关于 72P 型柜机（配谷轮压缩机）  
四通阀卡死维修指引

文件号：JS2009-013

72P 型柜机（谷轮压缩机）四通阀卡死更换示意图：

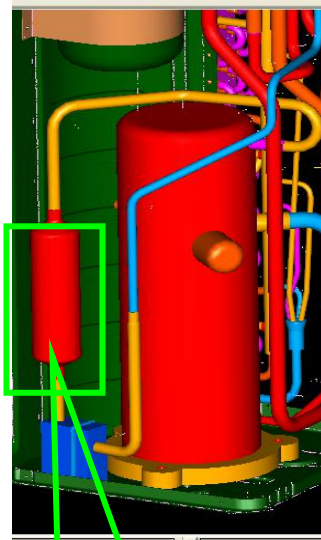
通过对制冷系统分析，这与排气管组件以及涡旋压缩机的特点有关，造成液击的主要原因是由于排气管消声器气体流向是上进下出，如果冷系统在环境温度低而未开机时，有可能在消声器中出现冷媒沉积，此时开机制热，沉积在消声器中的液态冷媒就会造成四通阀液击。

采取消声器气体流向由原来的**上进下出**更换为**下进上出**，防止液击。维修时直接更换排气管部件，更改后排气管部件的物料编码是 201648300441。

二、确定是四通阀液击卡死故障，则维修方案为更换四通阀和整个压缩机排气管组件。

- A、必须更换等同型号的四通阀（SHF-9;DSF-9;）;
- B、必须使用相同厂家线圈；
- C、将四通阀焊接下来和更换时必须用湿布保护防止塑料滑块烧伤；
- D、更换后必须对焊点进行检漏；
- E、更换下来的四通阀按照流程做好标识退回。
